IMPIANTO EOLICO WIND ITALY 1

PROGETTO DEFINITIVO IMPIANTO EOLICO

**Risposta alla Richiesta di Integrazioni della
Regione Toscana, della Commissione
Tecnica PNRR-PNIEC – Ministero della
Transizione Ecologica e del Ministero della
Cultura**

*2799_5186_MAN_INT_R01_Rev0_Documento Unitario di Risposta
alle Integrazioni*

Figura 1.3 – Inquadramento delle WTG di progetto sulle Aree Idonee di cui all'Art. 20, comma 8 del D.Lgs 199/2021

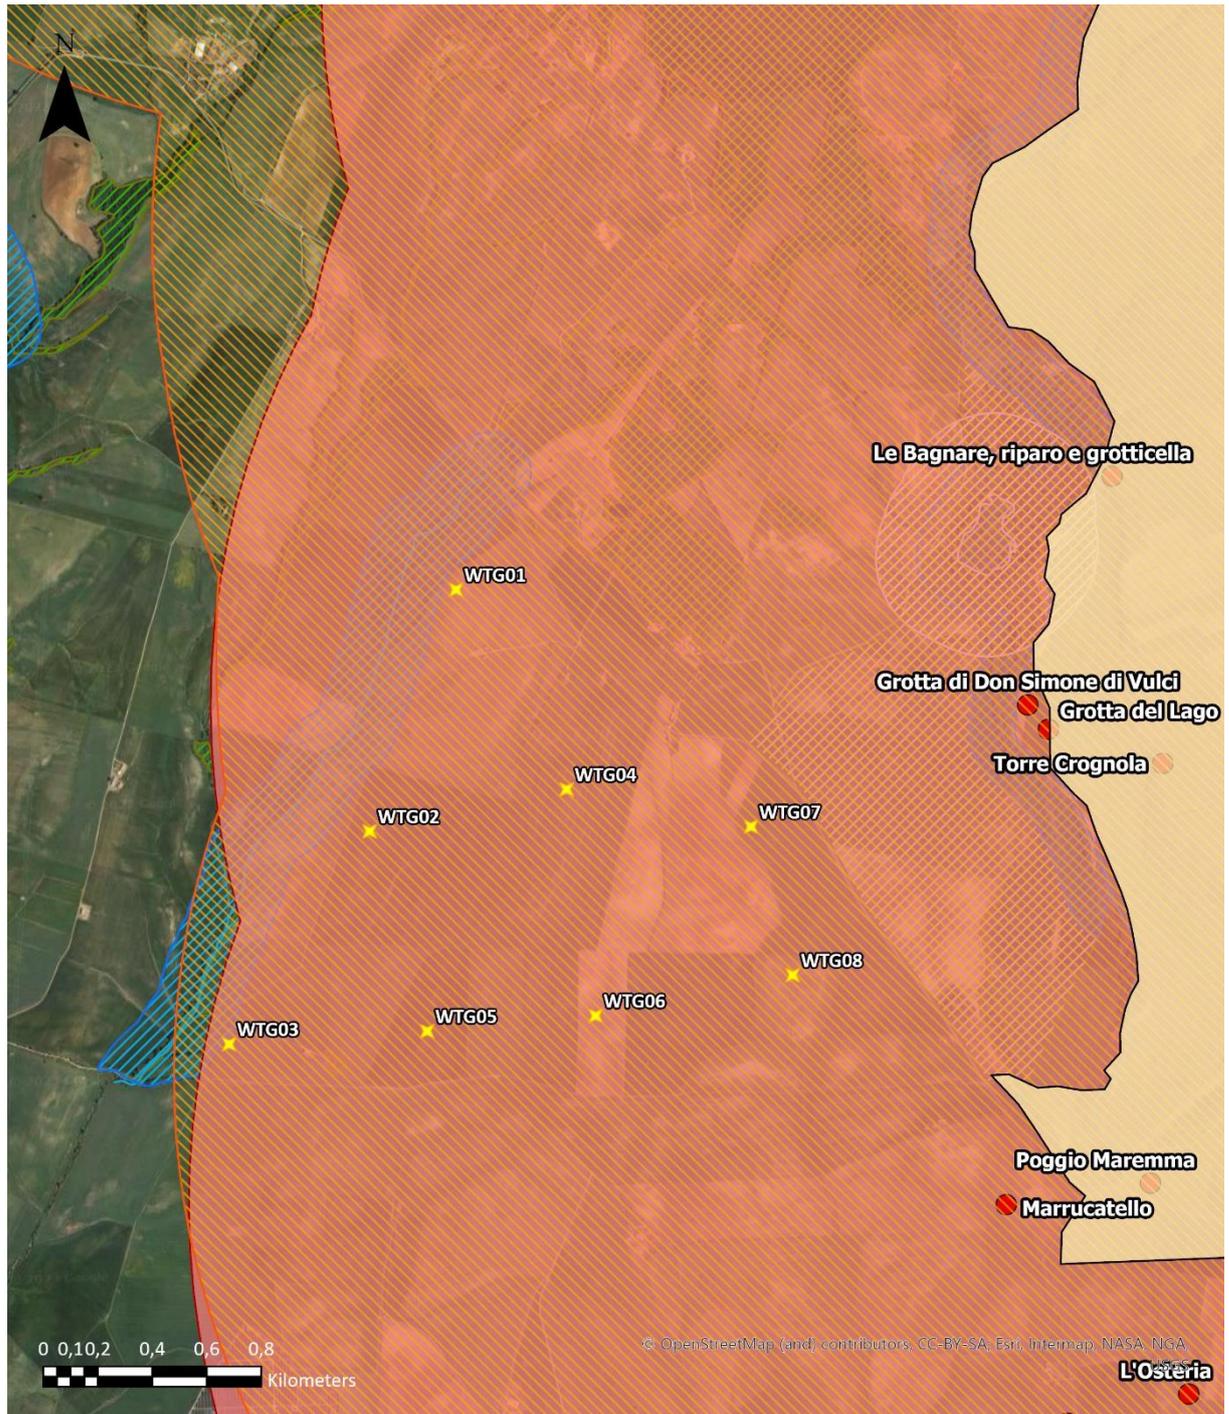
In considerazione della recente normativa sull'individuazione di "aree idonee provvisorie" di cui all'art. 20 comma 8 del Dlgs 199/2021, recentemente modificata dal DL 13/2023 e dedicata quasi completamente al fotovoltaico, si ritiene comunque utile, a completamento della documentazione presentata, anche una analisi del sito anche rispetto a tale normativa.

Non essendo ancora stati pubblicati i decreti che stabiliscono principi e criteri omogenei per l'individuazione delle superfici e delle aree idonee, vengono classificate come idonee le aree individuate dal comma 8 e, come si evince dall'inquadramento riportato nello stralcio di seguito riportato, il progetto risulta essere localizzato all'interno del Buffer di 3 Km da un'area di cui all'Articolo 136 come individuato ai sensi del comma 8 c-quater.

Figura 1.4: Individuazione delle Strutture ricettive nei pressi delle WTGs di progetto

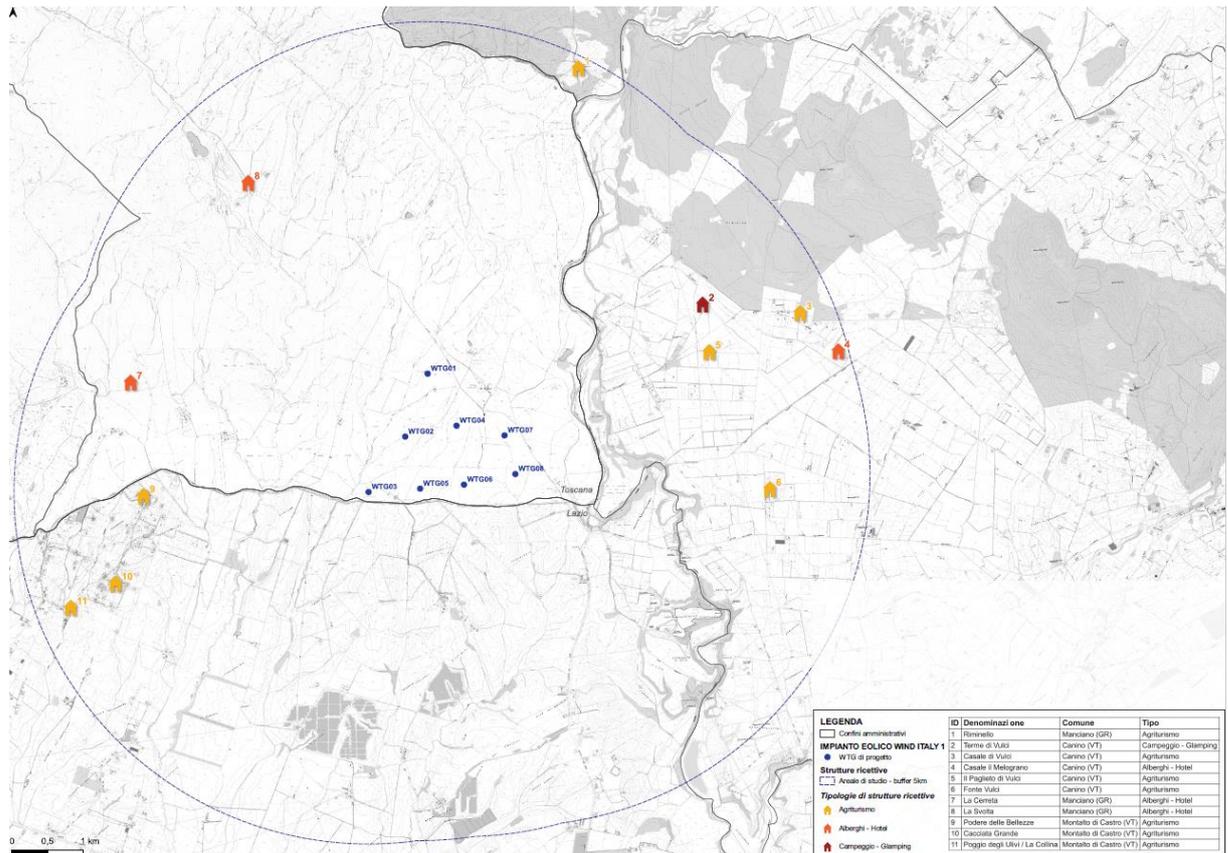
Si segnala la necessità di opportuni approfondimenti circa le eventuali influenze della realizzazione degli impianti sulla vocazione turistica del territorio ed in particolare sulle eventuali strutture turistiche presenti nella zona, tenuto conto che secondo lo strumento di pianificazione territoriale provinciale prevede per le aree di interesse dell'impianto di valorizzare e diffondere un modello di fruizione integrata che incrementi la consistenza dei flussi legati alle singole componenti (storico-culturale, naturalistica, rurale, termale, venatoria, escursionistica etc.) – art.29 delle Norme del P.T.C. e che le stesse ricadono nella Unità Morfologica Territoriale (U.M.T.) CP4 “Colline di Montauto” di cui all’art.18, c.5 delle Norme e Scheda 8A del P.T.C. 2010 per le quali sono previste la valorizzazione economica, delle risorse storico-naturali e delle produzioni tipiche locali mediante il sostegno all’attività agricola, la gestione di forme di turismo sostenibile; in merito la Provincia di Grosseto ha ritenuto di segnalare che l’avvio del procedimento del Piano Strutturale intercomunale dell’Unione dei Comuni Colline del Fiora (Manciano, Pitigliano e Sorano), il Comune di Manciano, per la Fattoria di Montauto (distante circa 600 metri dall’aerogeneratore più vicino), ha tra l’altro previsto la riqualificazione e restauro del complesso fortificato per attività ricettive connesse anche al ruolo della riserva naturale e che tale previsione è stata poi confermata in sede di conferenza di copianificazione ai sensi dell’art. 25 della L.R. 65/2014, tenutasi il 22/01/2021, proprio al fine di consentire la realizzazione di un polo ricettivo attraverso il recupero e valorizzazione di volumi esistenti e la realizzazione di un parco a recupero di un oliveto in disuso con previsione di sistemazioni ludiche all’interno.

Si evidenzia inoltre che sono state analizzate le strutture ricettive localizzate in prossimità dell’impianto eolico, dalla ricerca condotta risulta che nel buffer di 2 km dalle WTGs di progetto non emerge la presenza di strutture ricettive, estendendo la ricerca in un’Area di 5 Km dagli aerogeneratori si evidenzia che la struttura ricettiva più prossima all’impianto risulta essere localizzato ad una distanza di circa 3,5 km. Si ritiene quindi che la realizzazione dell’impianto data la notevole distanza dalle strutture ricettive non comporti potenziali impatti sulle medesime.
